Erindi nr. P-2020-04-28-0068

Heimilisfang/lóðarheiti Grettisgata 20A og 20B

Grettisgata 20, breyting á deiliskipulagi

Varðar: Grettisgata 20 a og 20b

ÖLGERÐARREITUR 1.182.1 - Breyting vegna stigahúss

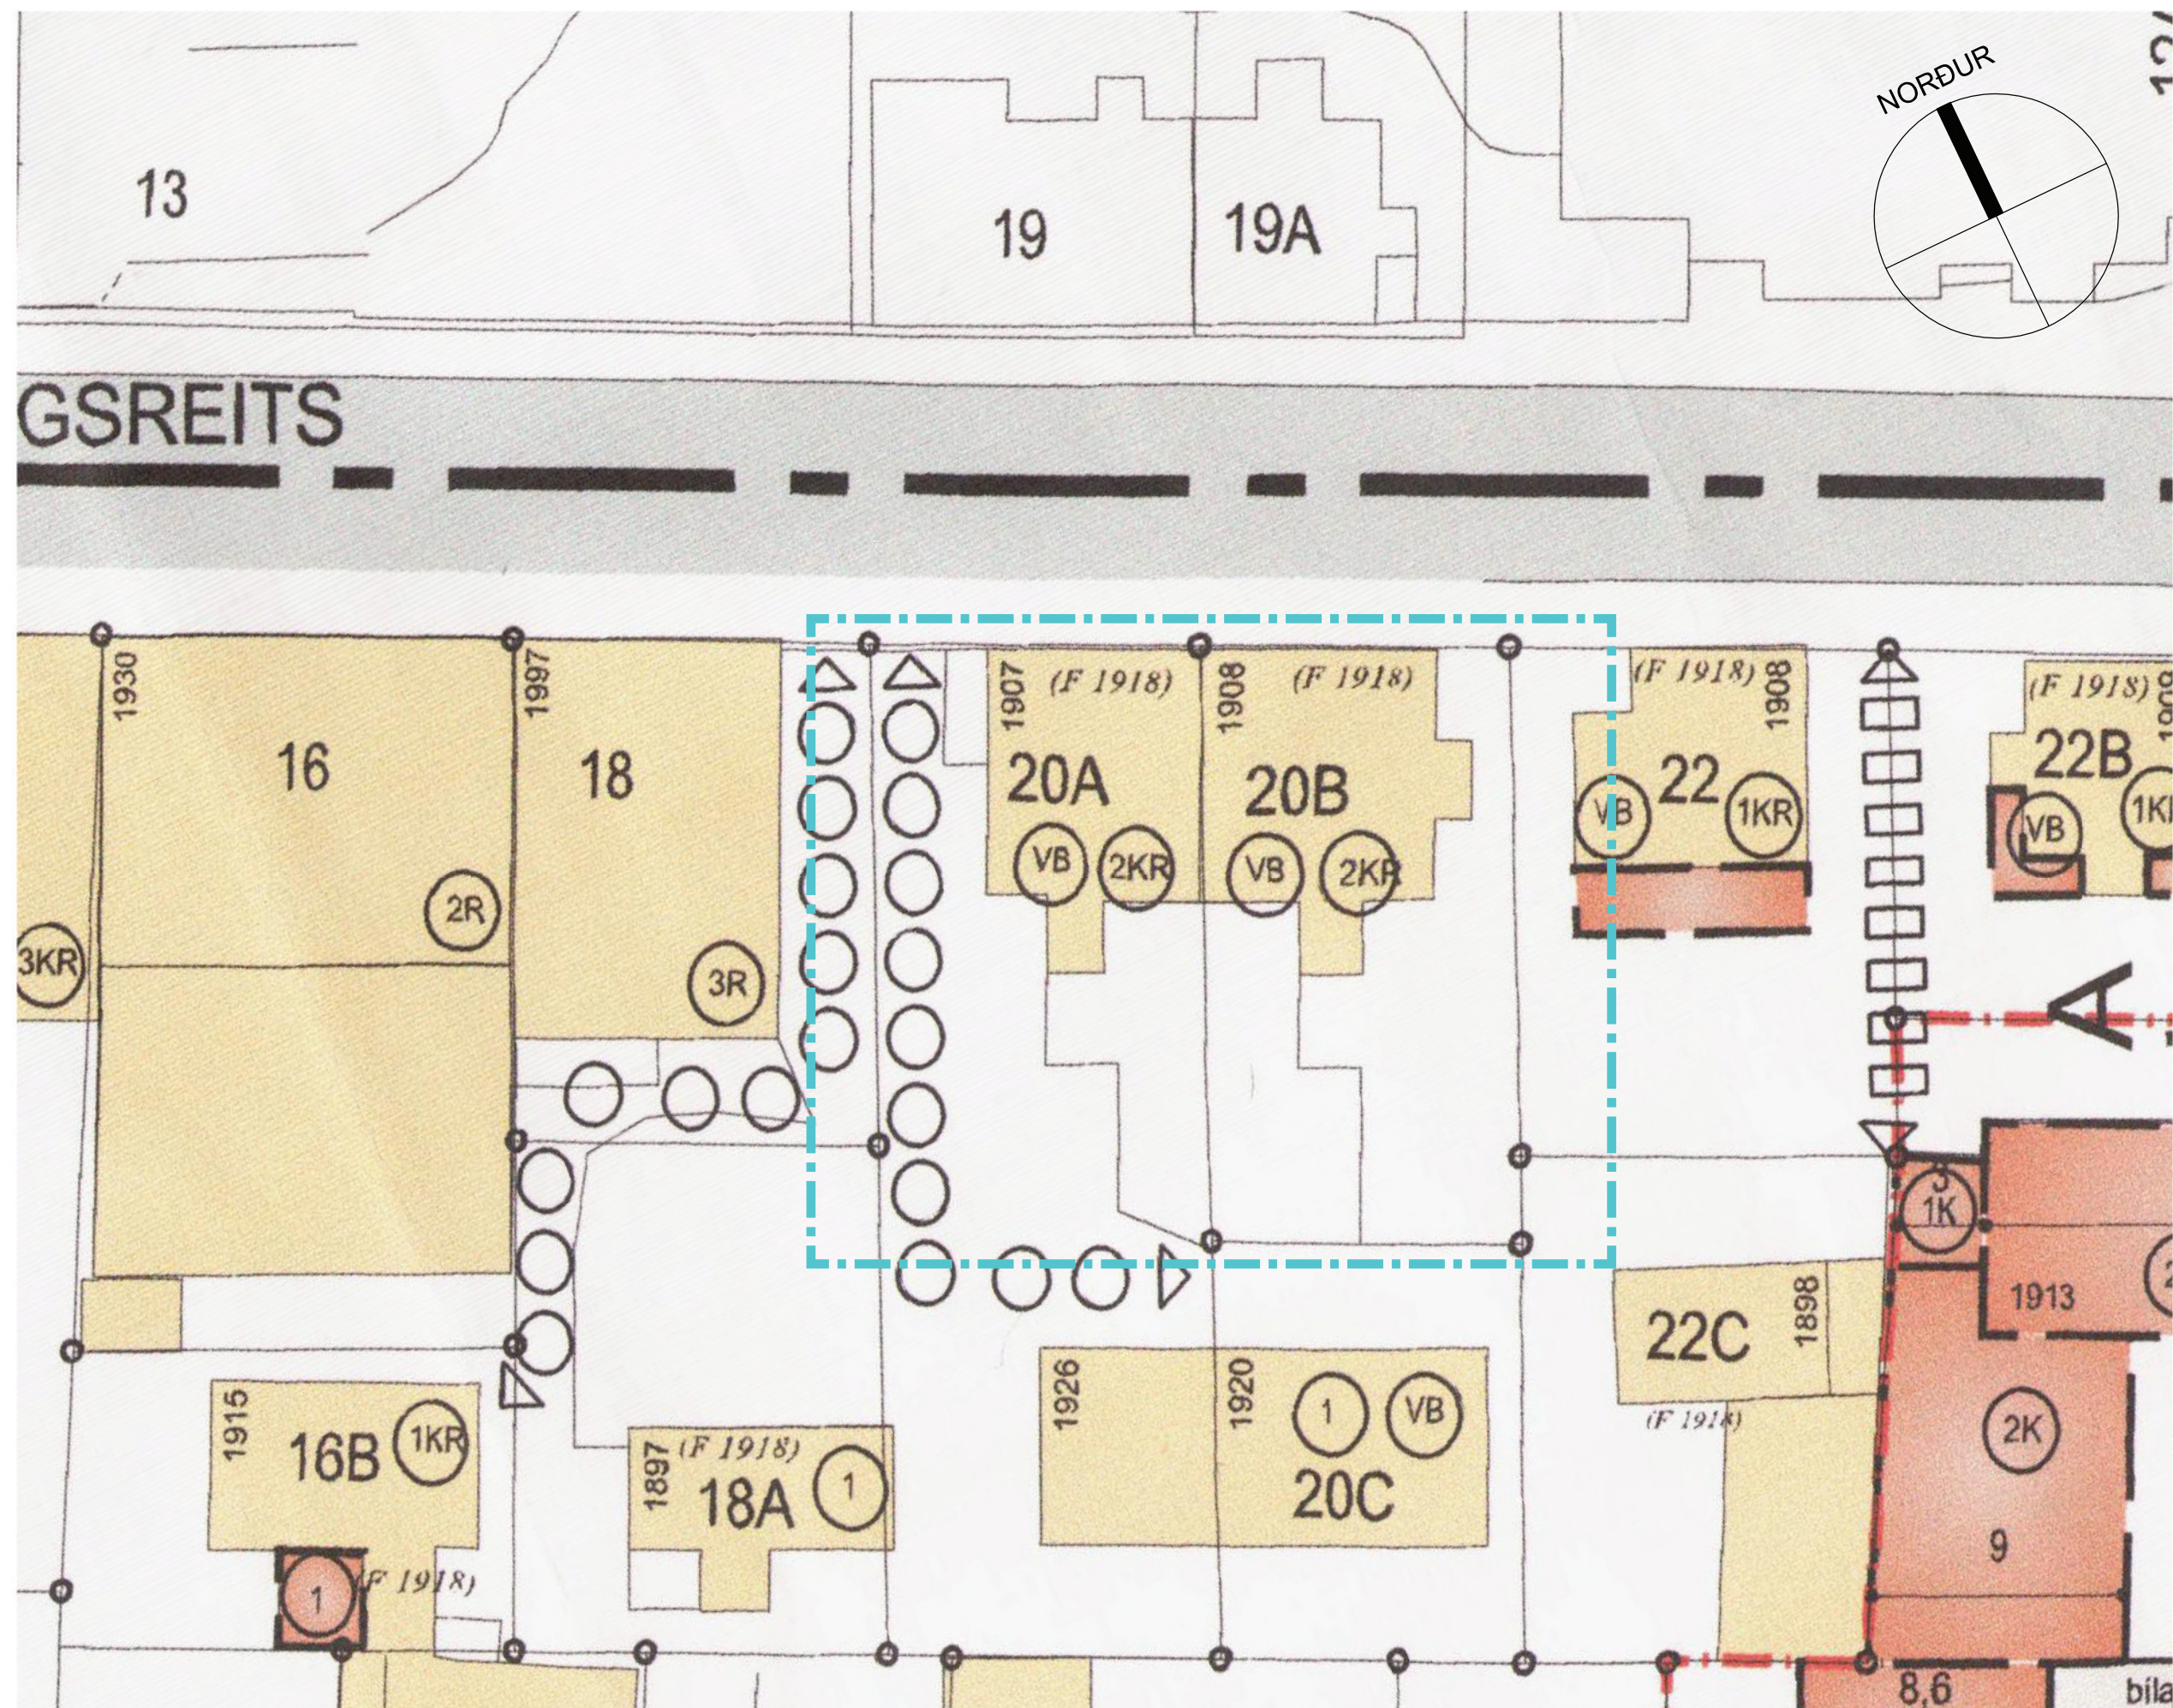
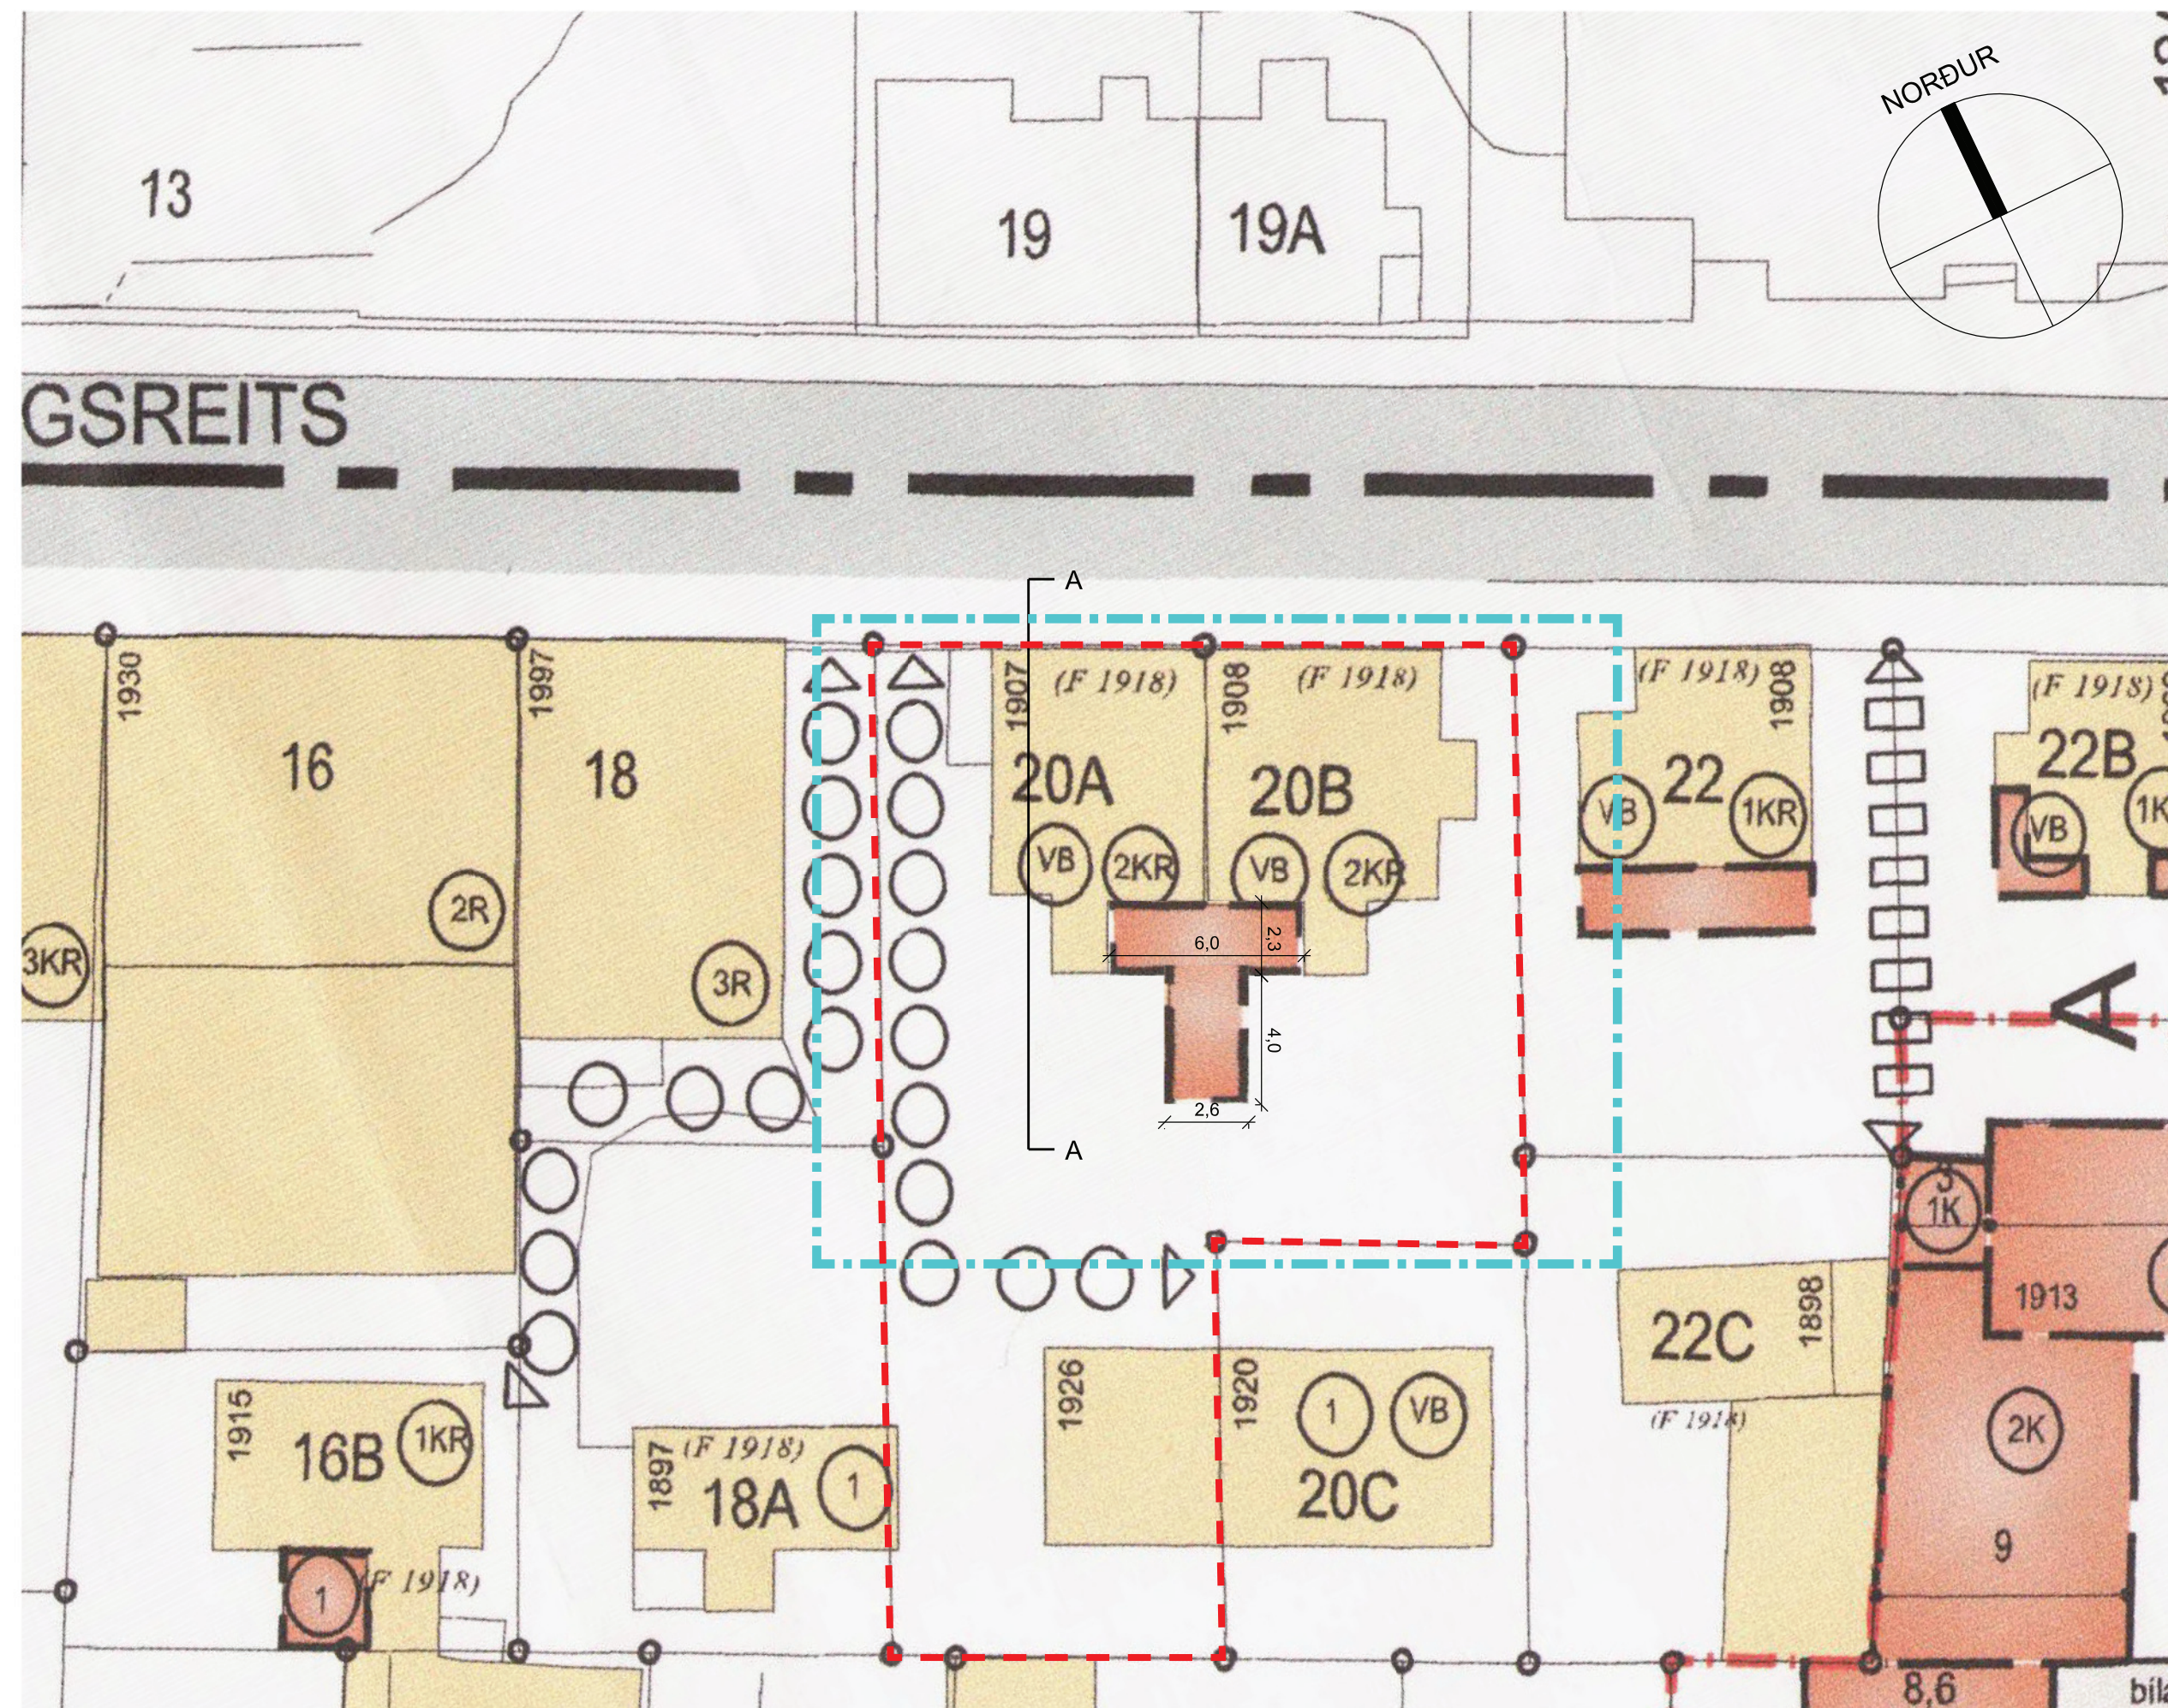
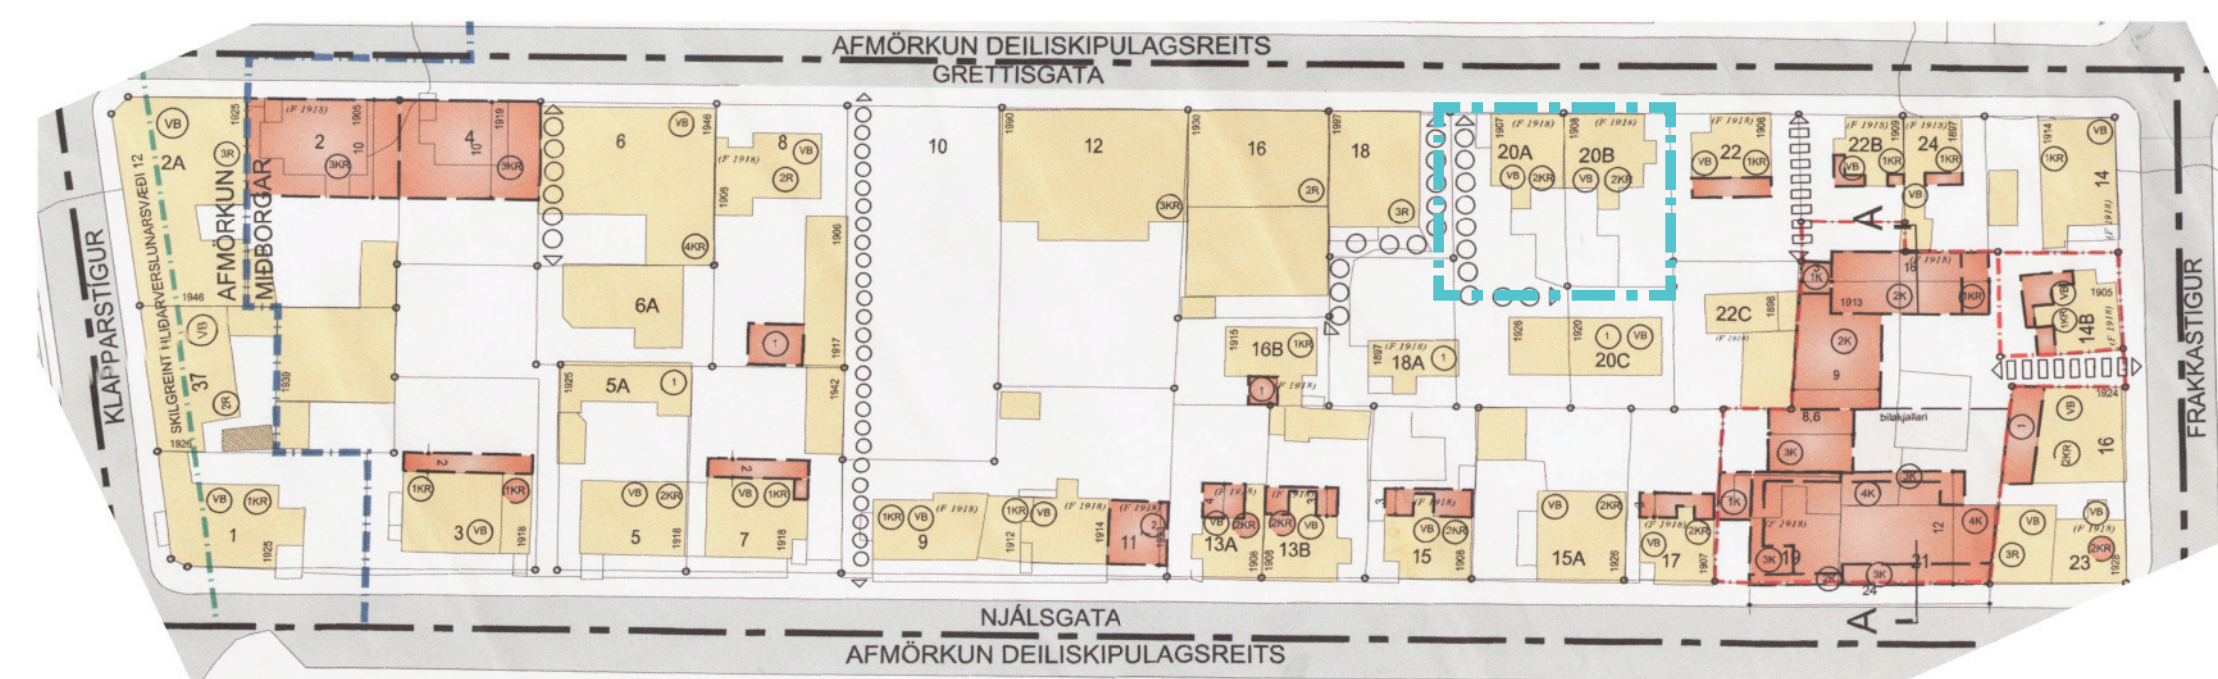
Í tölvupósti 31. janúar 2020 óskar Helgi Indriðason hjá ASK arkitektum eftir áliti Minjastofnunar á drögum að deiliskipulagsbreytingu, þar sem lagt er til að sameina lóðirnar Grettisgötu 20A og B, en hugmyndin er að byggja sameiginlegt stigahús fyrir bæði 20A og B sunnan(garð)megin á húsinu. Erindinu fylgja drög að uppdrætti deiliskipulagsbreytingar dags. 28.1.2020, þar sem gert er ráð fyrir byggingarreit fyrir stigahús. Skilgreindur hefur verið byggingarreitur, en á sneiðingu og skýringarmyndum er sýnd tillaga að útliti stigahússins.

Grettisgata 20A og B, er tvílyft timburhús, kjallari og ris. Húsið er reist árið 1908 og nýtur friðunar vegna aldurs skv. 1. mgr. 29. gr. laga um menningarminjar nr. 80/2012. Í því felst að óheimilt er að raska húsinu, spilla því eða breyta, rífa eða flytja úr stað, nema með leyfi Minjastofnunar Íslands sbr. 2. mgr. 29. gr. laganna. Þessar upplýsingar skulu koma fram á deiliskipulagsuppdrætti og auk þess skal þar vera kvöð um að allar deili- og sérteikningar af gluggum og öðru tréverki skuli senda Minjastofnun til samþykktar. Á uppdrætti má sjá útfærslu af opnu stigahúsi einungis með léttum handriðum. Minjastofnun mælir með því að við nánari útfærslu tillögunnar verði stigahúsið með heilum veggflötum sem hvíli á sökkli enda er það í samræmi við aldur og einkenni bárujárnsklæddra timburhúsa.

Minjastofnun gerir ekki athugasemd við deiliskipulagsbreytinguna, enda verði nánari útfærsla stigahússins unnin í samráði við Minjastofnun. Aðaluppdrættir, ásamt deili- og sérteikningum skulu berast Minjastofnun til umsagnar og samþykktar. Við framkvæmdir í eldri hverfum ber að huga sérstaklega að fornleifum í jörðu við allt jarðrask. Komi í ljós fornminjar undir yfirborði jarðar í tengslum við framkvæmdir skal stöðva verkið og skýra Minjastofnun frá fundinum svo fljótt sem unnt er, sbr. 24. gr. laga um menningarminjar nr. 80/2012.

Meðfylgjandi skýringar á umsókn.

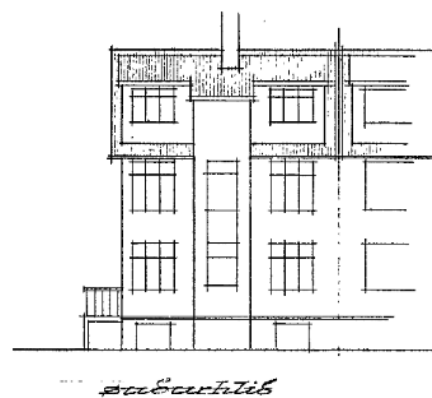
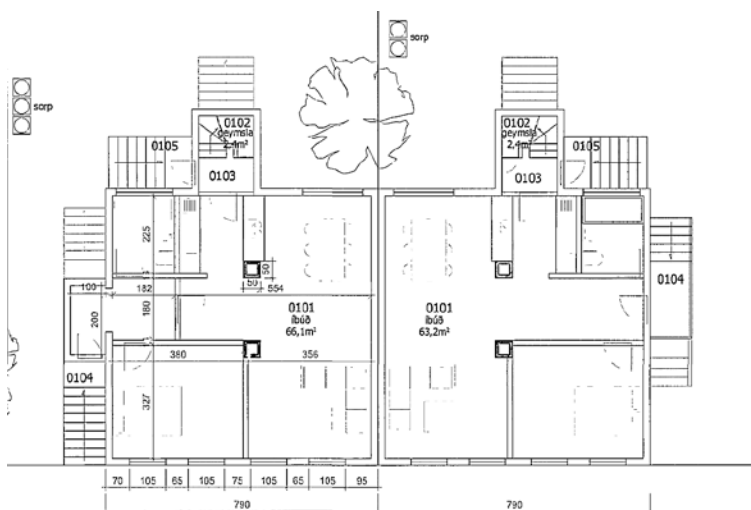
Meðfyrirgjafi umsókn um breytingu á deiliskipulagi er umsögn Minjastofnunar Íslands dags. Þar er bent á að einkenni þess tíma timburhúsa er ekki opið stigahús eins og tillagan sýnir. Gerir Minjastofnun ekki athugasemd við tillöguna að öðru leyti en að stigahúsið skuli vera „*með heilum veggflötum sem hvíli á sökklum enda er það í samræmi við aldur og einkenni bárujarnsklæddra timburhúsa*“.

Samþykktir aðaluppdrættir sýna veggpláss báðum megin stigahúsa þar sem mögulegt væri að stækka stigahús til þess að „skapa öruggar aðstæður fyrir íbúa“, án þess að sameina lóðir.

Í dag er lóð undirlögð að miklu leyti malarplani þar sem bílum er lagt. Sagt er að sameining lóða muni skapa betri aðstæður fyrir hjól sorp og íbúa almennt. Ekki er að sjá á uppdrætti metnaðarfullt skipulag lóðar með góðri aðstöðu fyrir íbúa. Skýringarmyndir bera með sér að lóðin er áfram að mestum hluta grá.

Lagt er til að umsókn um breytingu á deiliskipulagi verði synjað.
